Reykjavík, 11. september 2019
Tilvísun: 201701061 / 3.4

Efni: Breyting á deiliskipulagi Elliðaárdals, norðan Stekkjarbakka, Þ73. Reykjavík.

**REYKJAVÍKURBORG - ELLIÐAÁRDALUR
STEEKJARBAKKI - BREYTING Á DEILISKIPULAGI
DEILISKIPULAGSUPPDRÁTTUR**

Varðar: Stekkjarbakki Þ73, breyting á deiliskipulagi Elliðaárdals, Stekkjarbakki.

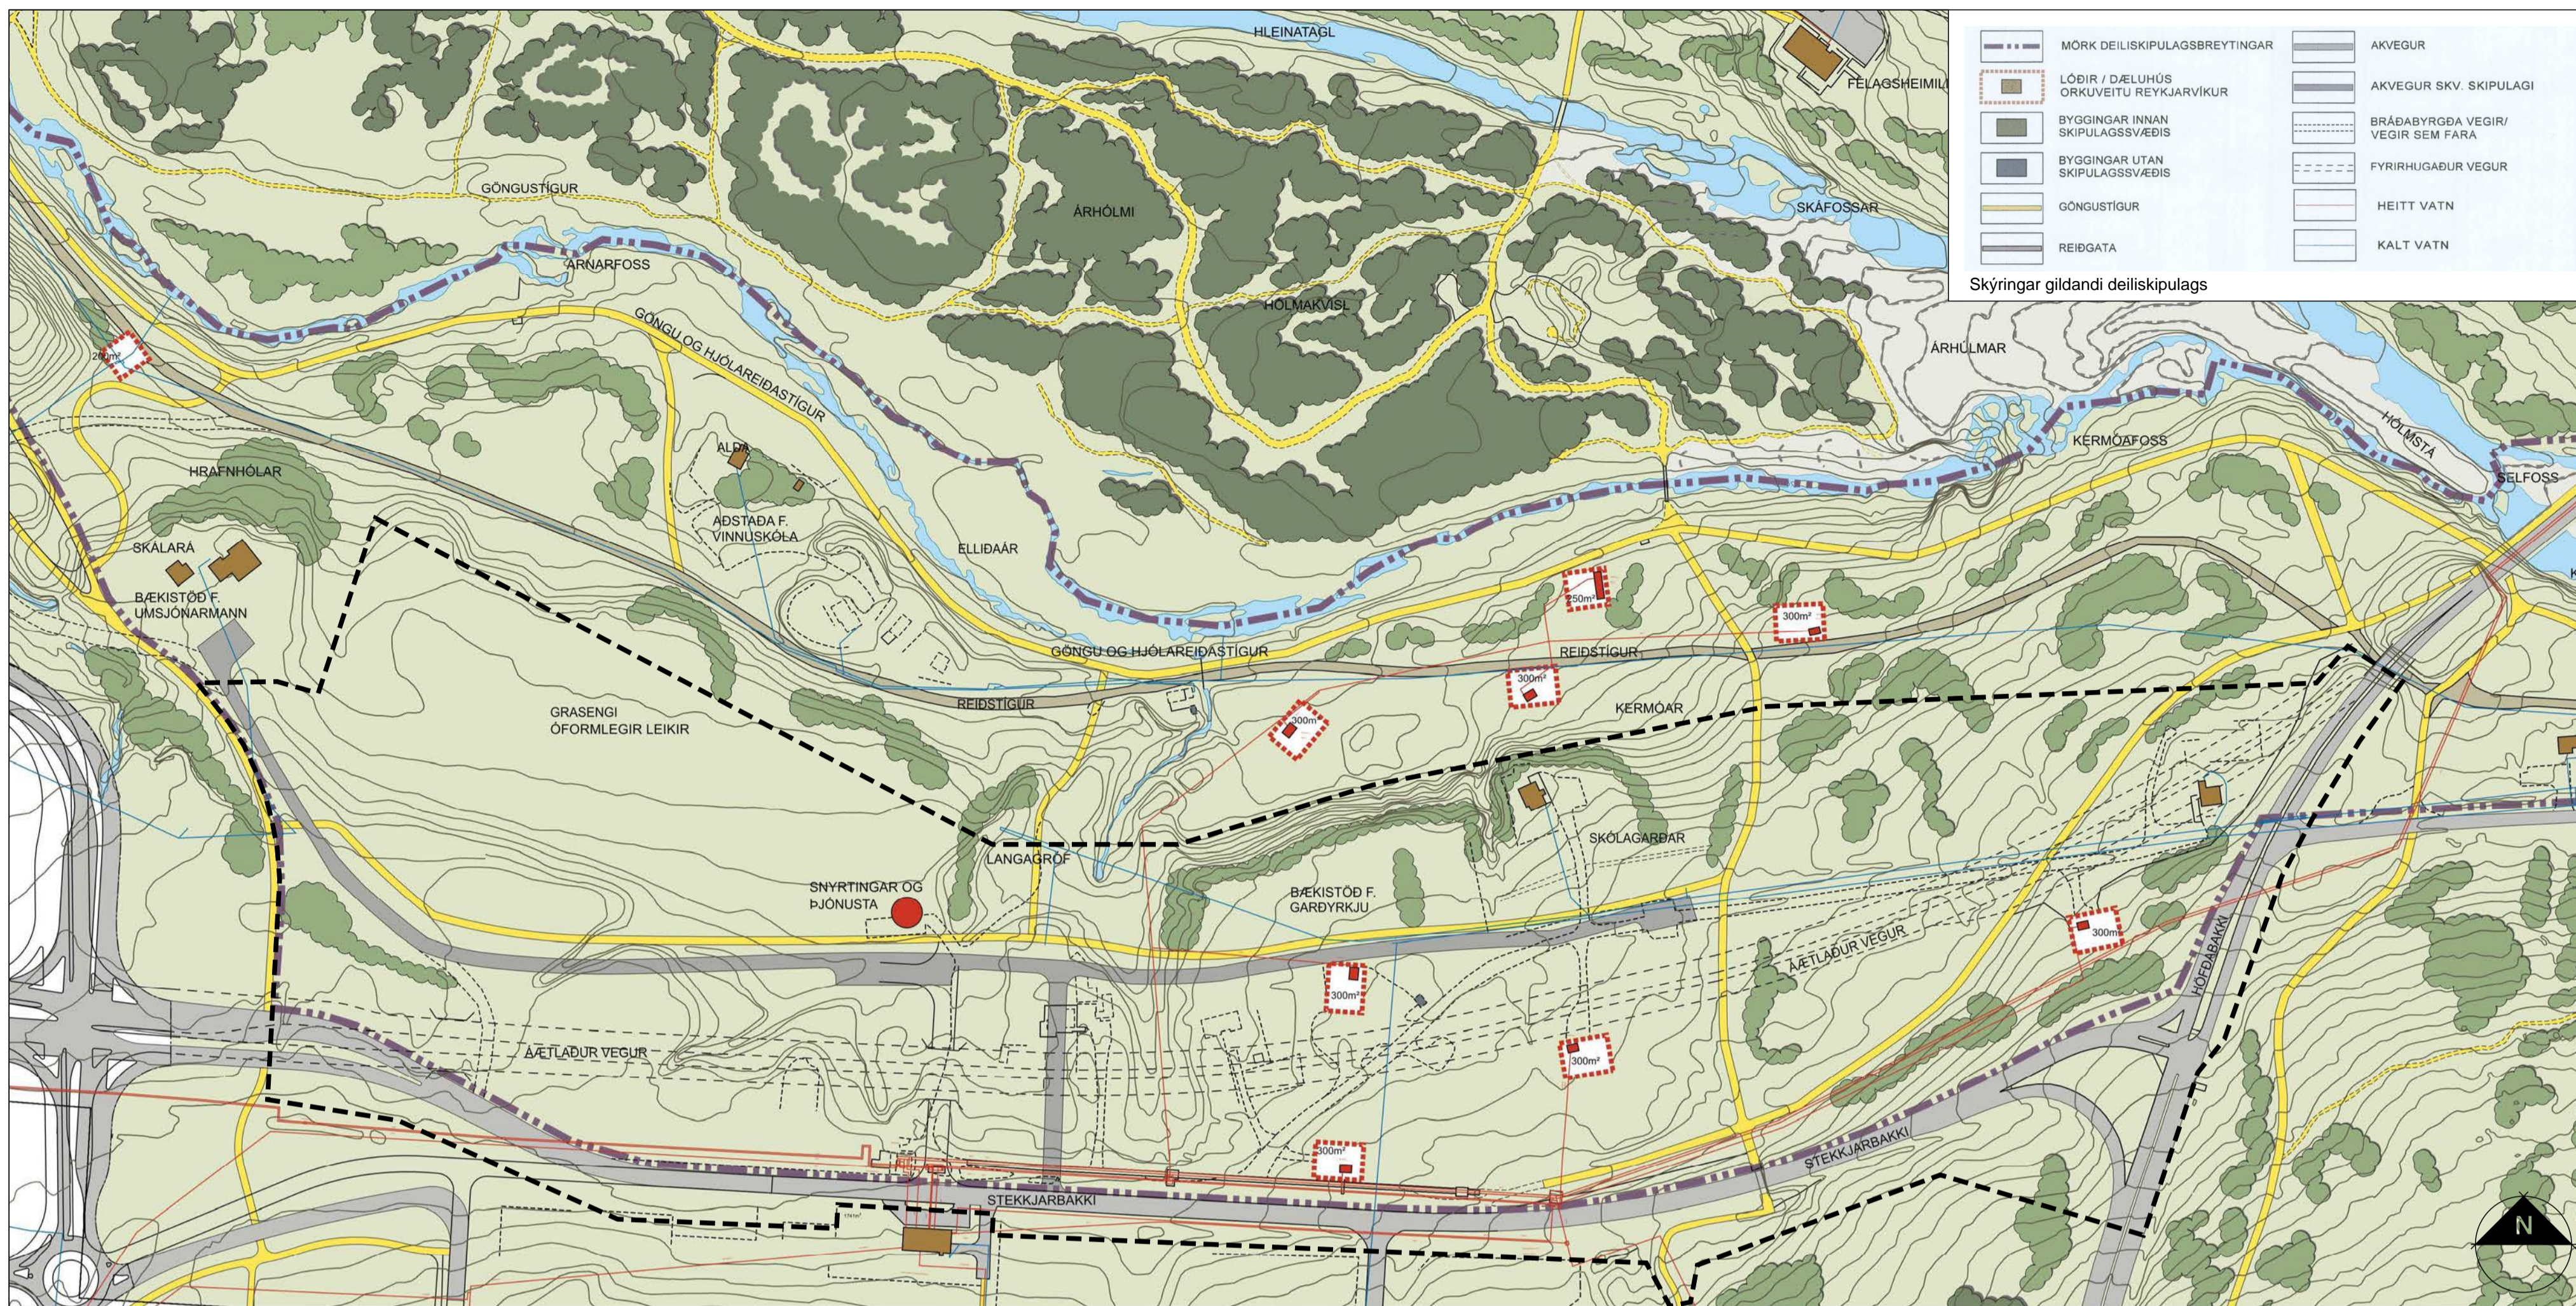
Þá bendir stofnunin á eftirfarandi:

Skilmálateikningar lóð 3 1:1000

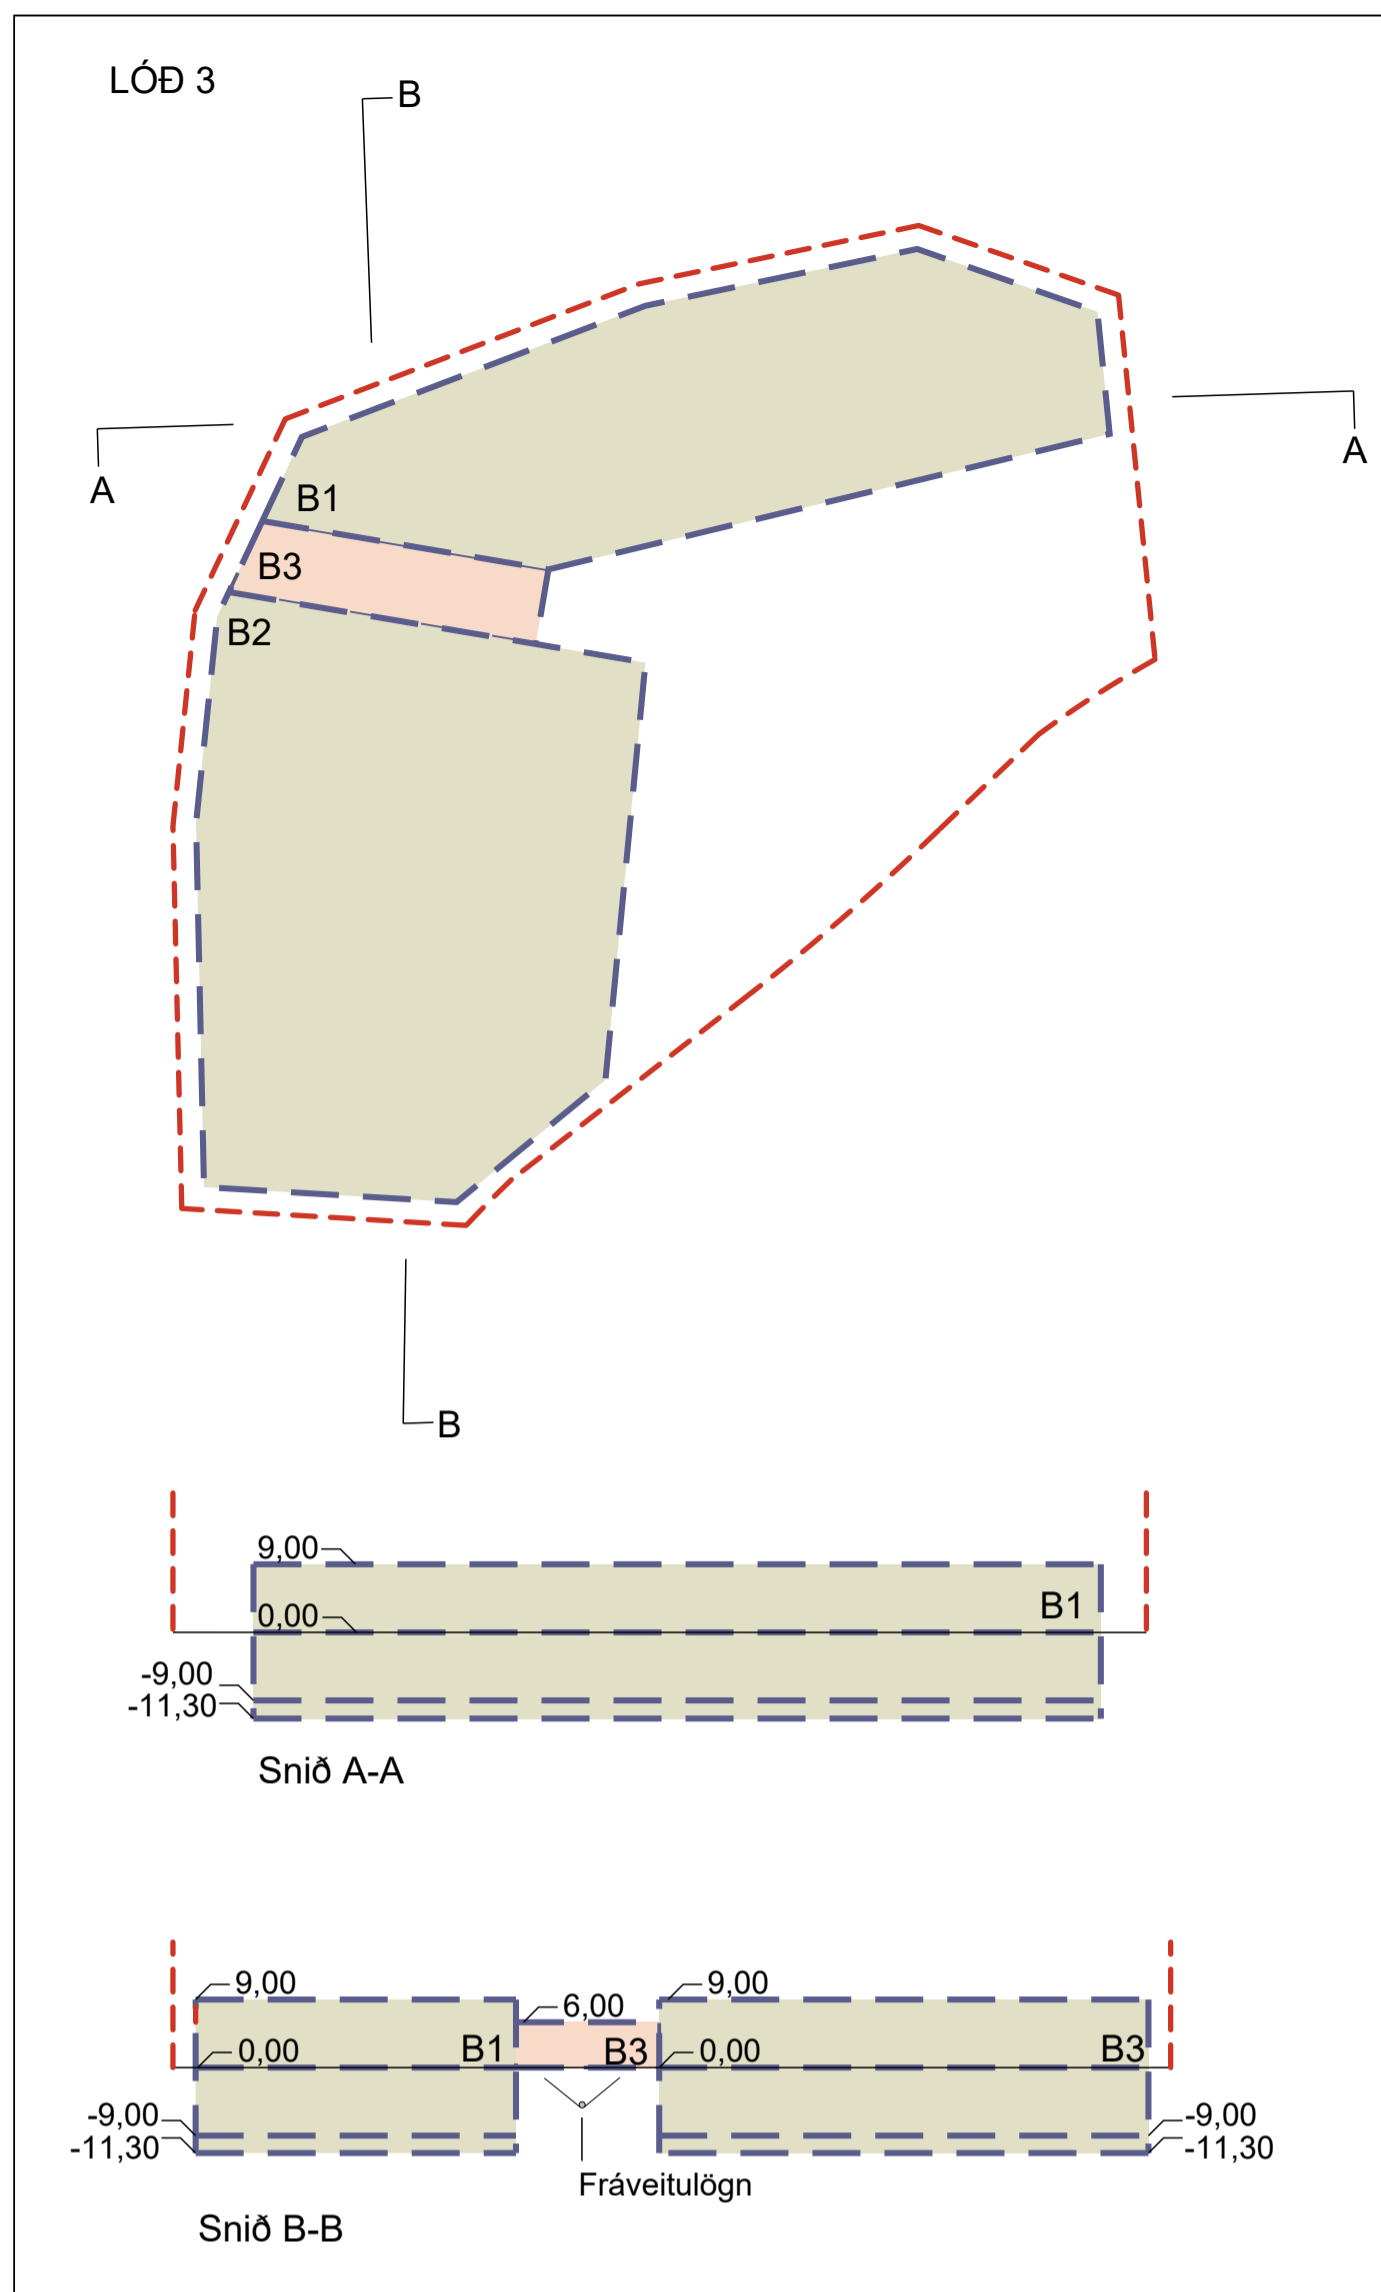
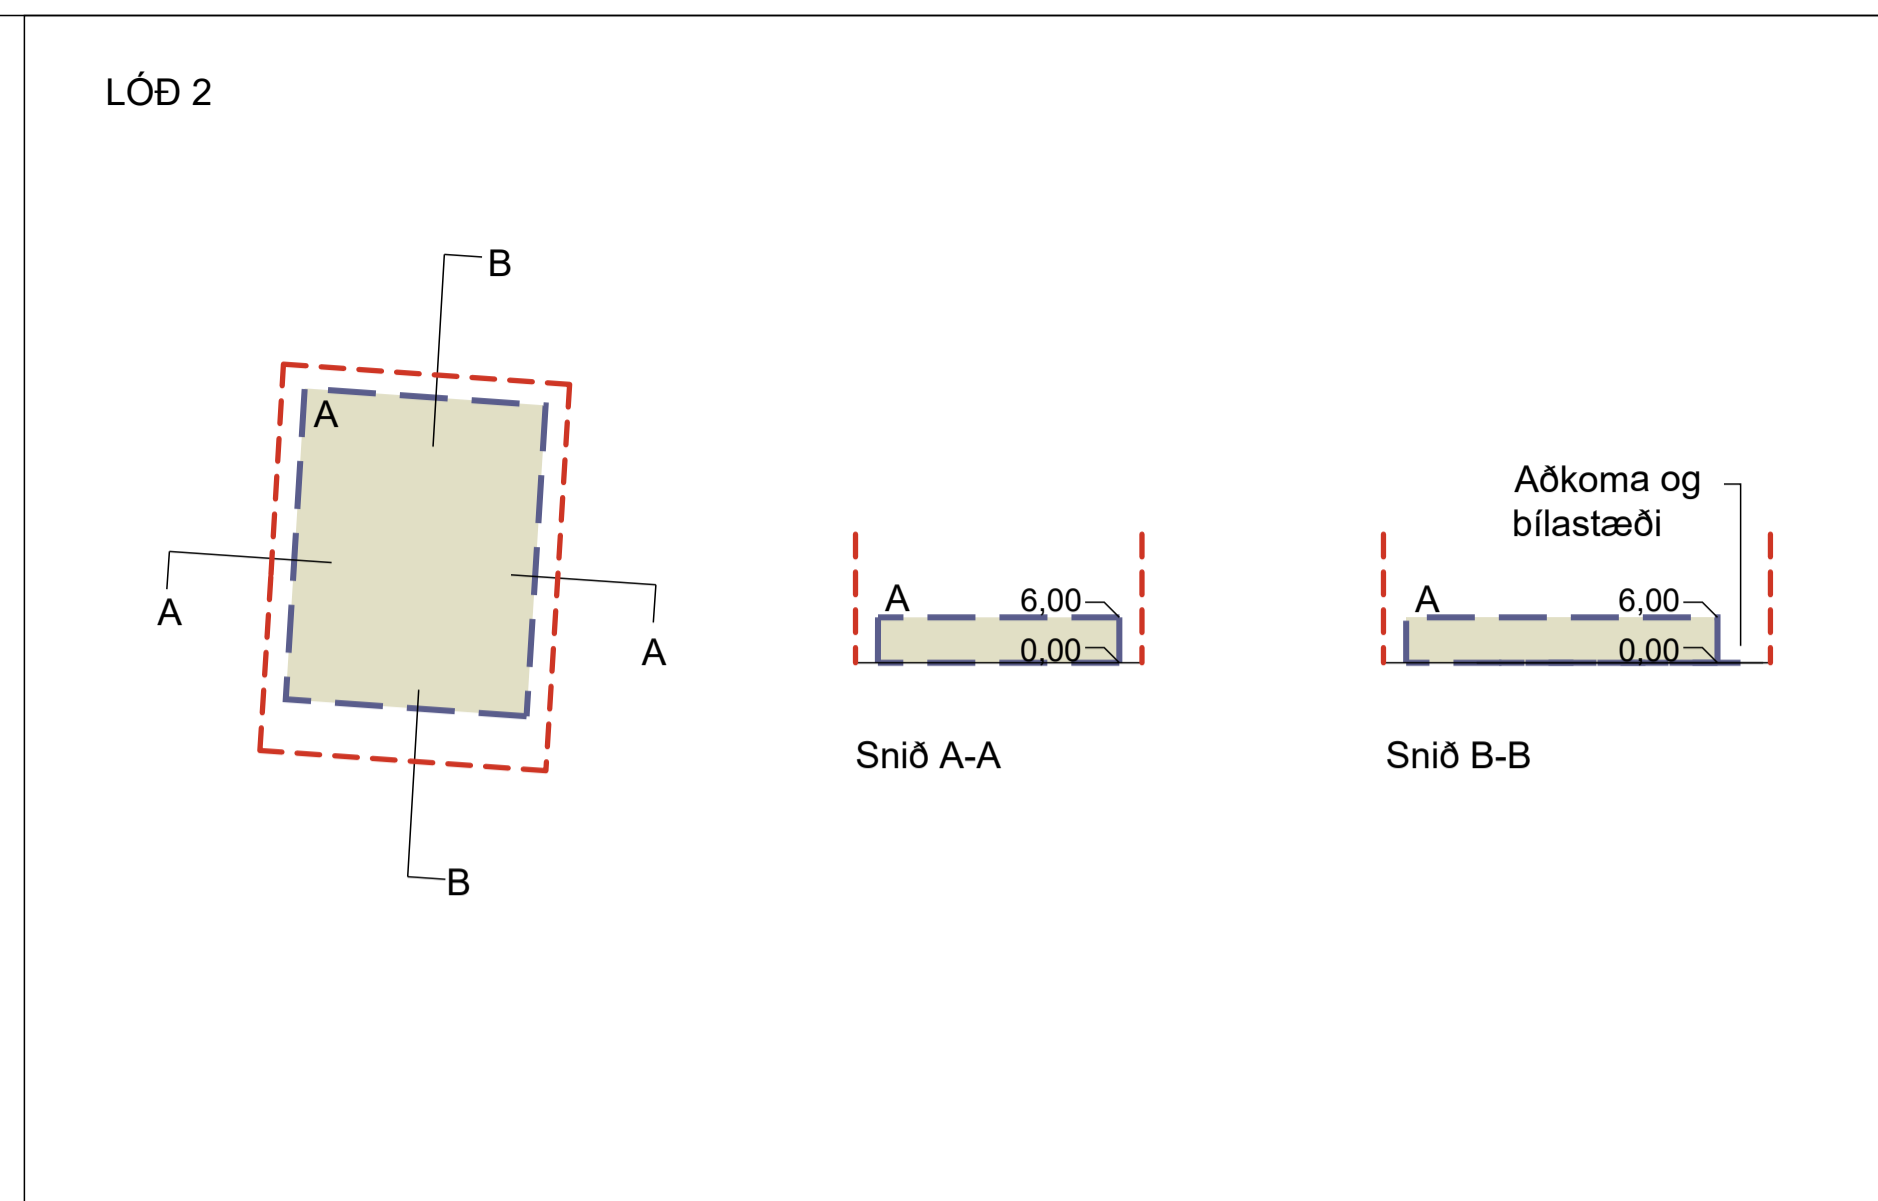
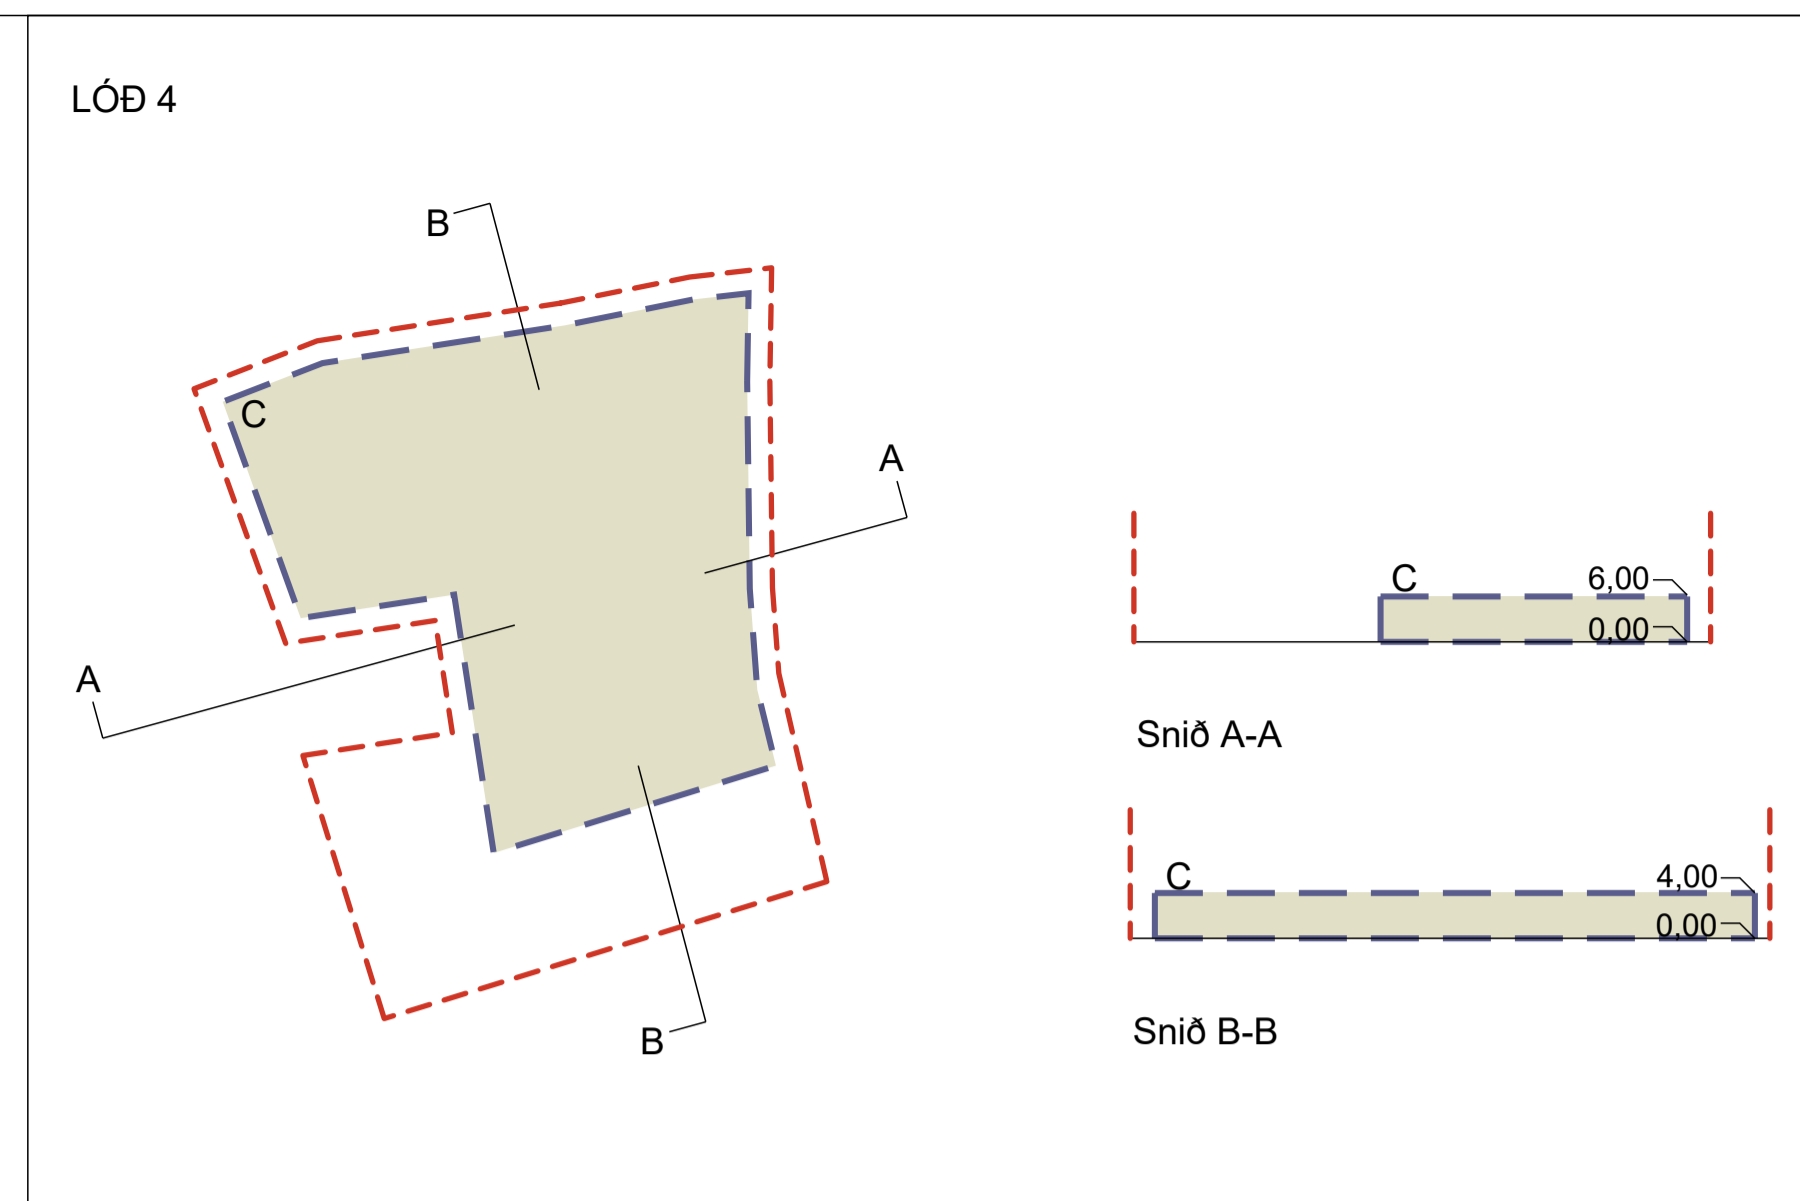
Í svörum við athugasemdum Veitna segir að settir verði skilmálar um niðurgráfin þil/ styrkingu kringum núverandi fráveitulögn á lóð nr. 3 og gerð áhættumats. Skilmála um þetta vantar í deiliskipulagið.

Byggingarreitir B3 er ofan á fráveitulögn sem er á u.þ.b. 5 metra dýpi. Lögnin hefur skilgreint 10 m breitt helgunarsvæði sem takmarkar uppbyggingu innan byggingarreisins. Innan byggingarreis B3 er heimilt að hafa léttu tengibyggingu sem tengir saman gróðurhvellfingar á byggingarreitum B1 og B2. Gólfkóti skal vera sá sami og gólfkóti innan byggingarreita B1 og B2 og er hámarkshæð byggingar 6,0 m yfir gólfkóta, þakform er frjálst. Til að tryggja óhindrað aðgengi að og viðhald á undirliggjandi fráveitulögn á 5 m dýpi, skal gólf tengibyggingarinnar vera byggt sem brú án sökkla og bera tengibygginguna. Samráð skal haft við Veitur við hönnun og útfærslu tengibyggingar. Jafnframt er skilyrt að nánari skilmálar um frágang verða skilgreindir í þinglýstum samningi lóðarhafa og Veitna.
